URBANISTIČKI PLANA UREĐENJA SRIDA SELA

IZVJEŠĆE O JAVNOJ RASPRAVI

Izrađivač: URBOS d.o.o. SPLIT

Nositelj izrade: OPĆINA TUČEPI
Načelnik: Ante Čobrnčić

IZVOD IZ KATASTARSKOG PLANA

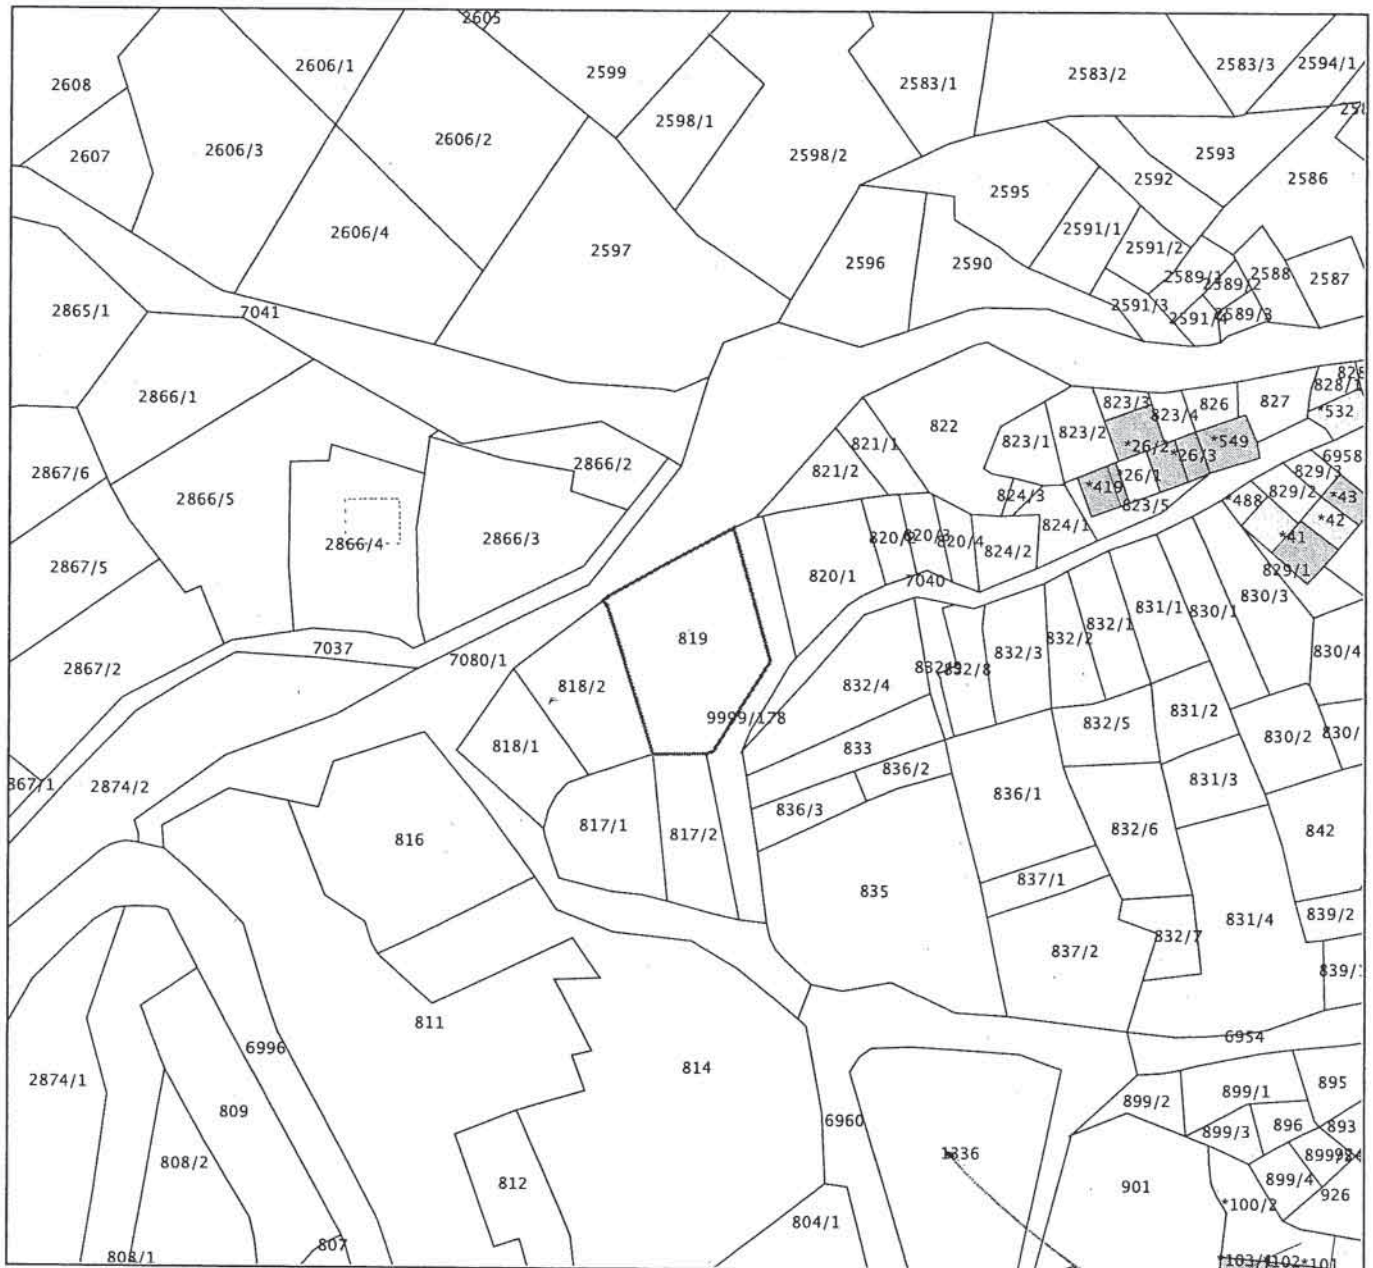
uvidom u kartografski prikaz br. 4. Prijedloga Urbanističkog plana uređenja Srida Sela uočio sam da je čest. zem. 491/1 k.o. Tučepi (površine 468 m²) 'smještena' u zonu Z1 – pejzažne parkovne površine, što mi nikako ne odgovara, budući je to moja jedina nekretnina u ovom zaselku.

BROJ	PODNOŠITELJ ZAHTJEVA	KAT. ČESTICA	PRIJEDLOZI I PRIMJEDBE	ODGOVOR NOSITELJA IZRADE
1.	Ivo Mravičić Podgradac 28 21325 Tučepi	491/1 k.o. Tučepi	Predlaže se prenamjena čestice iz zone Z1 – pejzažne parkovne površine u zonu stambene namjene S (po uvjetima za nekonsolidirana područja).	Primjedbu nije moguće prihvatiti jer se predmetna čestica prema Prostornom planu Općine Tučepi („Glasnik Općine Tučepi“, br. 3/04, 4/05, 1/09, 5/12, 7/12-pročišćeni tekst, 7/14 i 11/16) nalazi u negradivim zelenim površinama označenim kao Z1 – parkovne površine.

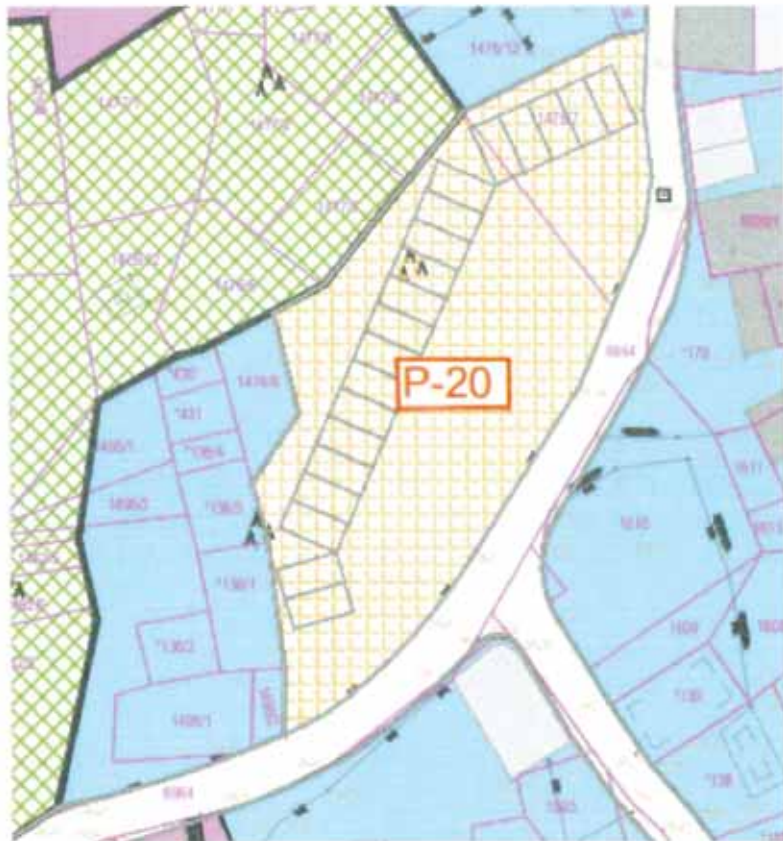
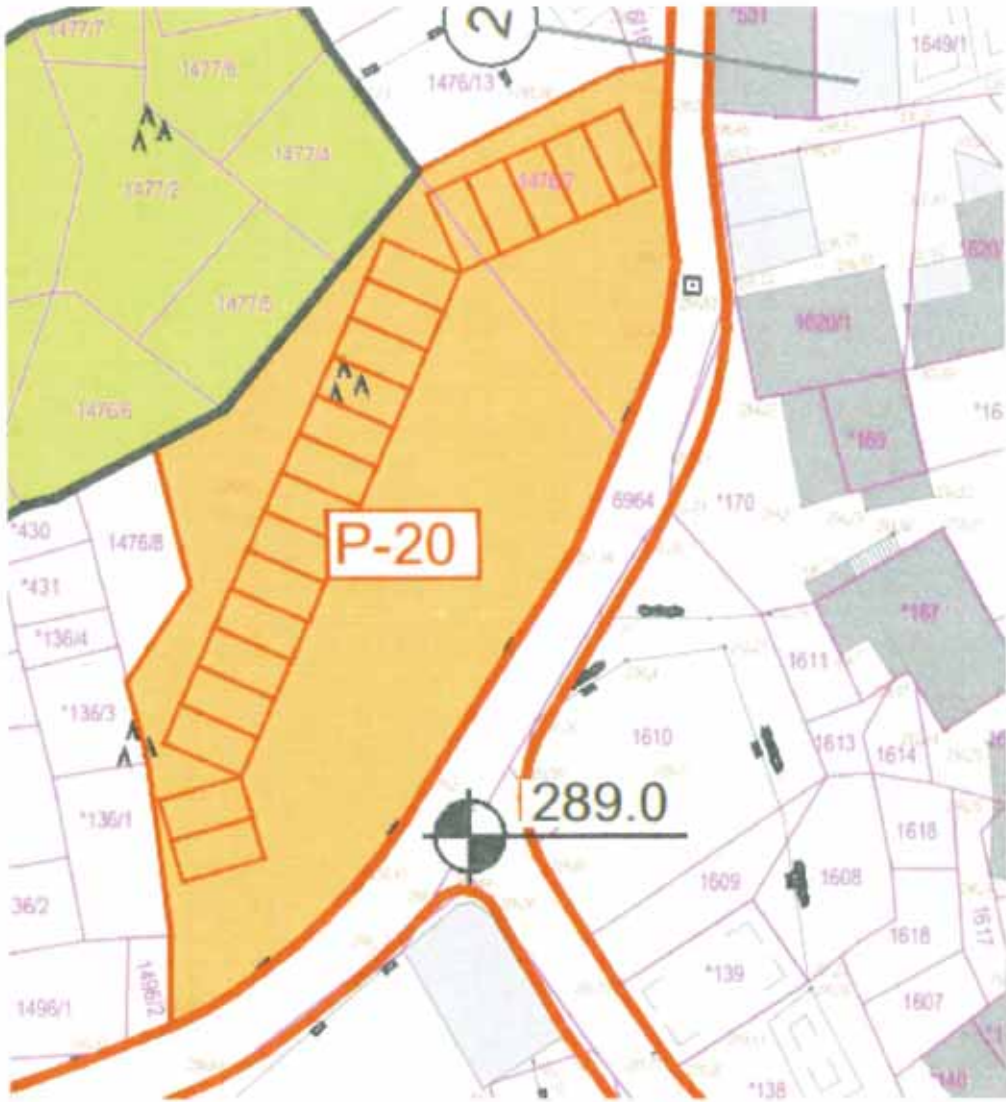
1. - Korištenje i namjena površina – zona „S“ stambena - prijedlog da se proširi na čest.zem.1476/1 i 1476/7 koja graniči neposredno uz zidove kuća 136/2, 3, 4, i 431, a da se ukine parking iz prijedlogu UPU Srida Sela pod oznakom P-20, moj prijedlog je da se premjesti na drugu lokaciju.
2. – pod 2.2. Telekomunikacije i Elektroopskrba – planira se izgradnja trafostanice TS 10 - 20 / 0,4 kw uz same gore navedene kuće i na privatnom zemljištu. Da se izmjesti na javnu površinu i drugu lokaciju
3. – pod 2.3. prometna i komunalna infrastruktura mreža –Vodopskrba i odvodnja planirano je postavljanje uređaja za pročišćavanje oborinskih voda, zatim ispust upojna površina i putem navedenog parkinga i cijevovod za oborinsku vodu i sve to na mjestu neposredno i uz navedene čes. zgr i čest.zem. – prijedlog izmjestiti na javnu površinu i na drugu lokaciju.

Ovim putem molim i upozoravan da se iz prijedloga UPU Srida Sela premjesti planirano na javnu površinu, ali nikako ne na navedeno privatno zemljište odnosno na čest.zem. 1476/1 i 1476/7.

Dajem primjedbu kao nasljednik i suvlasnik jer nisam suglasan da bude parking P-20, trafostanica, a niti pročistač oborinskih voda na privatnom zemljištu, jer imam interes da obnovim jedan od starijih zaseoka „Jakići“ u gornjoj Tučepi i posvetim ga mojim precima, a prije svega Nedi Šestić rođ. Jakić i njenim sestrama Mari, Jelki, Matiji koje su tu rođene i živjele do smrti u etno prirodnom zaseoku Jakići. Ovim putem molim da udovoljite mojim primjedbama, a za sve ostalo stojim vam na raspolaganju.

U prilogu vam dostavljam i dijelove iz kartografskih prikaza prijedloga UPU Srida sela koji se odnose na moje date primjedbe.

3.	Ivan Božek Dračevice 9 21325 Tučepi	1476/1,1476/7 k.o. Tučepi	Predlaže se prenamjena u građevinsko područje, te ukidanje parkinga. Samim time se predlaže izmicanje trafostanice, te uređaja za pročišćavanje oborinskih voda, s obzirom da se čestice nalaze u privatnom vlasništvu.	Primjedba se prihvaća. Gradnja moguća sukladno uvjetima propisanim za nekonsolidirana područja (prostorna cjelina br. 20.).

K.o. TUČEPI, 317080
k.č. br.: 1102

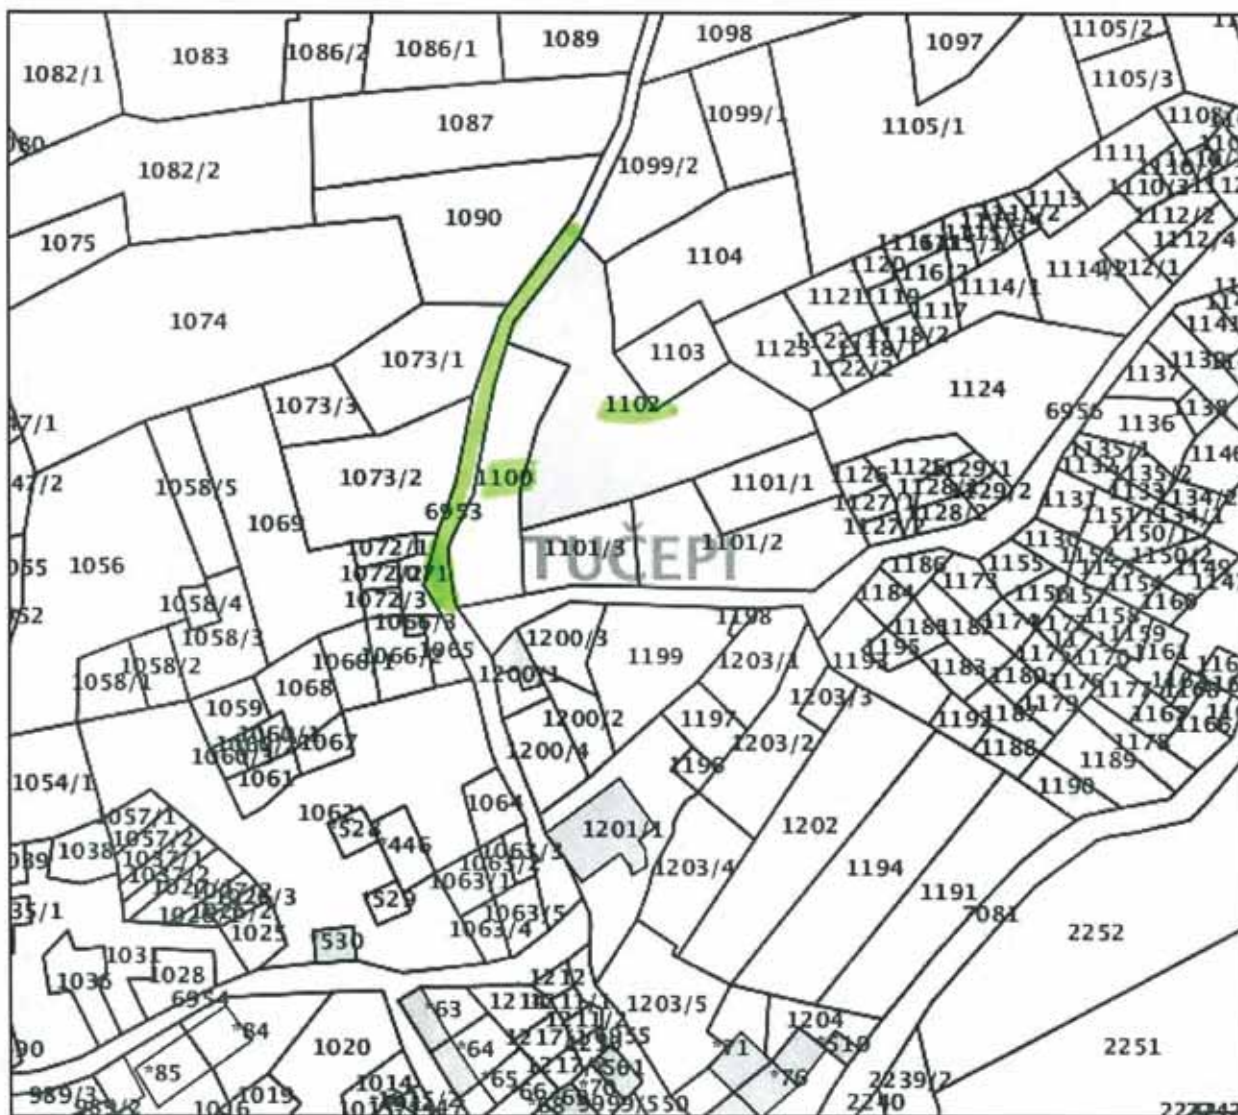
Ovaj prigovor na posljednji prijedlog Urbanističkog plana Srida Sela podnosimo kao suvlasnici nekretnina oznake čest.zem. 1100 i čest.zem. 1102, obje k.o. Tučepi, a ovo iz sljedećih razloga:

1.) Naznačene neketnine su cijelim svojim površinama položene unutar cjeline koja je predmetnim prijedlogom plana označena kao prostorna cjelina broj 3. površine 4.186,18 m², a u kojoj prema Prijedlogu minimalna površina građevinske čestice za gradnju građevine iznosi 1000 m².

S obzirom na to da je Općina Tučepi nedavno izvela fizičko proširenje puta oznake čest.zem. 6953, k.o. Tučepi, kojim proširenjem se "zahvatilo" u naše nekretnine u dužini od ukupno cca 100 m, te u širini od cca 1,5 m, čime je stvarna površina tih nekretnina umanjena za barem 150 m², ovim se prigovara Prijedlogu urbanističkog plana uređenja Srida Sela, te se predlaže da se isti izmjeni na način da se u prostornoj cjelini br. 3. **predvidi minimalna površina građevinske čestice za gradnju u površini od 800 m², a ovo kako nam se ne bi desilo da zbog omogućavanja proširenja puta u javnom interesu budemo onemogućeni u gradnji obiteljske kuće na svojoj nekretnini, čime bi nam bila nanesena nesaglediva materijalna i nematerijalna šteta.** Napominjemo posebno kako za proširenje puta nismo imali nikakav privatni interes budući smo do naše nekretnine već imali uređeni, betonirani kolni prilaz dovoljne širine.

3.) Naposljetku se predlaže da se umjesto maksimalno jedne stambene jedinice **dozvoli građenje građevine sa dvije stambene jedinice.** Ovo se traži iz razloga što na predmetnoj neketnini planiramo izgradnju obiteljske kuće u kojoj bi smo se rado trajno nastanili sa svojim obiteljima i time dugoročno riješili naša stambena pitanja. Kako smo inače brat i sestra, te imamo

8.	Niko Lalić, Ekonomija 20, 21325 Tučepi OIB: 70114724039 Paula Cvitanović, Mollizanskih Hrvata 7, 21300 Makarska OIB: 88793154618	1100, 1102 k.o. Tučepi	Za prostornu cjelinu broj 3, predlaže se izmjena minimalne površine građevinske čestice u površini od 800 m ² , mogućnost maksimalne nadzemne visine od 9 m ili katnost P+2, te gradnja građevine sa dvije stambene jedinice.	Primjedba se djelomično prihvaća , osim prijedloga povećanja visine i katnosti građevine na P+2, jer je potrebno poštivati visine i tradicijsku tipologiju sukladno konzervatorskom elaboratu.

K.o. TUČEPI, 317080
k.č. br.: 1538/2

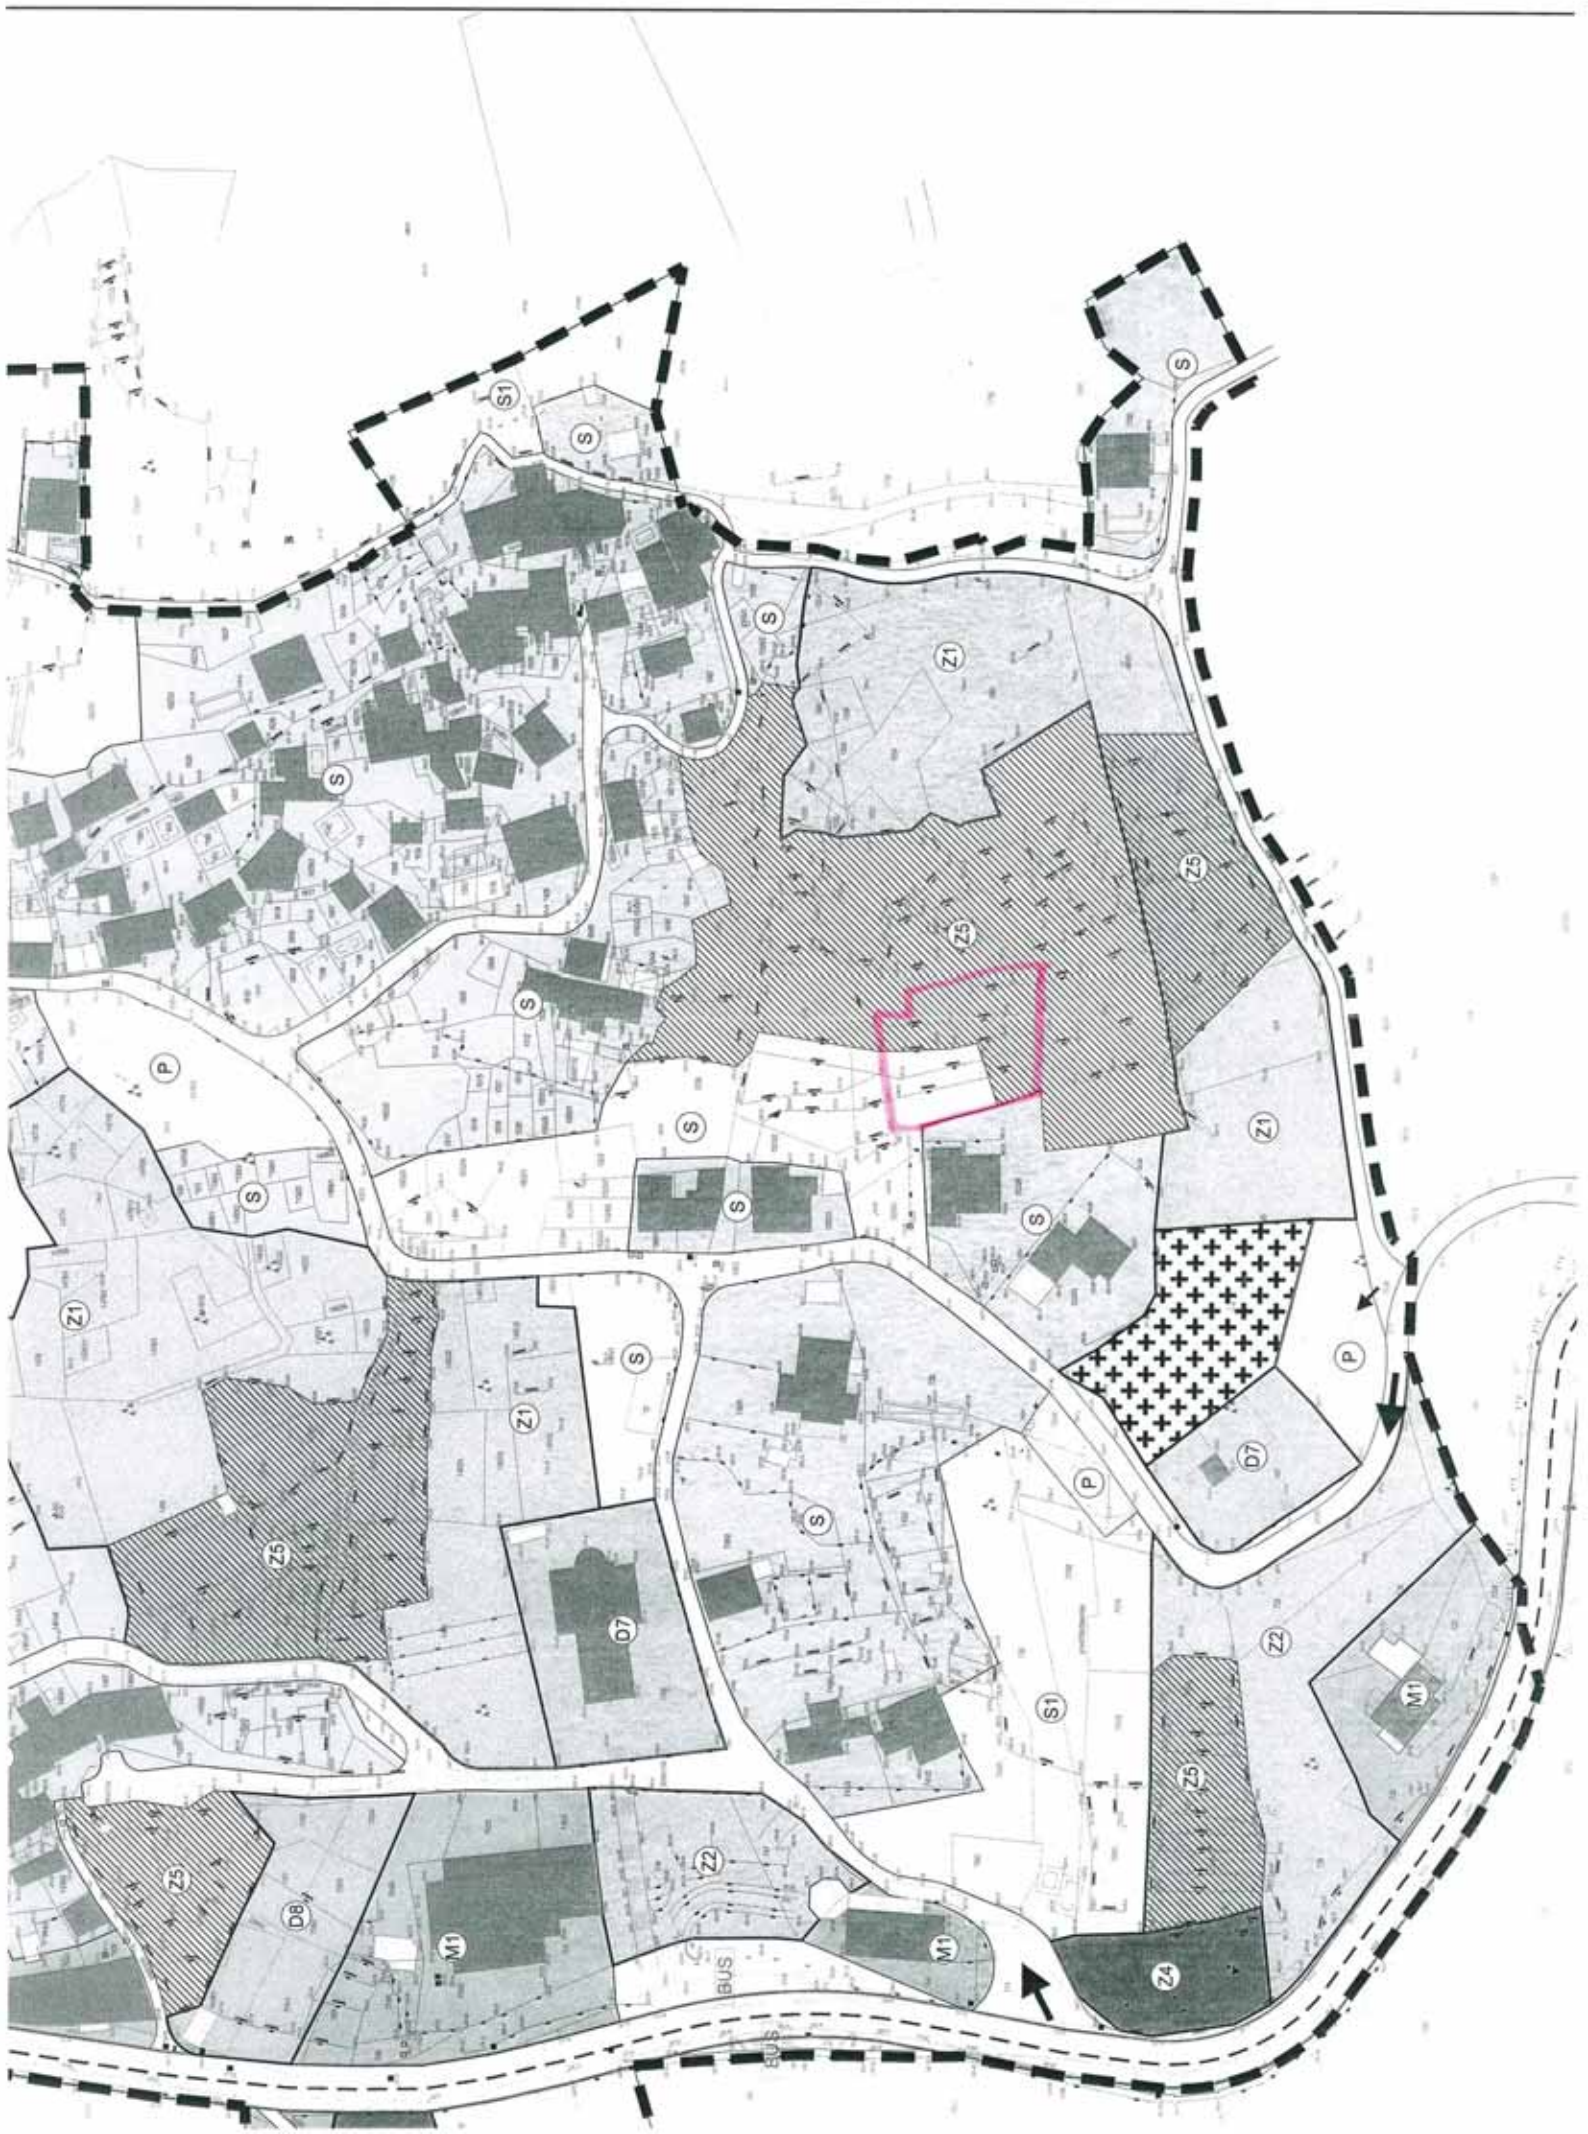
Vlasnica sam čest. zem. 1538/2 k.o Tučepi, površine 670 m², koju sam prije nekog vremena kupila od g. Marija Lalića pok. Stipe i koja se po Prostornom planu uređenja Općine Tučepi (kartografski prikaz br. 4. Građevinska područja naselja) nalazi unutar područja označenog kao izgrađeni dio građevinskog područja mješovite namjene.

No, uvidom u prijedlog UPU Srida Sela uočila sam kako je samo dio ove parcele ušao u obuhvat područja za gradnju stambene namjene (označeno svijetložutom bojom na kartografskom prikazu br. 1. Korištenje i namjena površina ovog UPU-a), uz napomenu kako je katastarska podloga plana neažurna, budući je u međuvremenu došlo do cijepanja čest. zem. 1538 na 1538/1 i 1538/2 (moja čestica).

Molim Vas da pri izradi konačnog prijedloga UPU Srida Sela cijelu čest. zem. 1538/2 k.o Tučepi uključite u obuhvat građevinskog područja, a sve kako bih mogao realizirati gradnju po odredbama ovog prostornog plana.

9.	Danijela Selak Petorice Alačevića 35	1538/2 k.o. Tučepi	Predlaže se prenamjena ostalog dijela čestice 1538 iz	Primjedba se prihvaća.
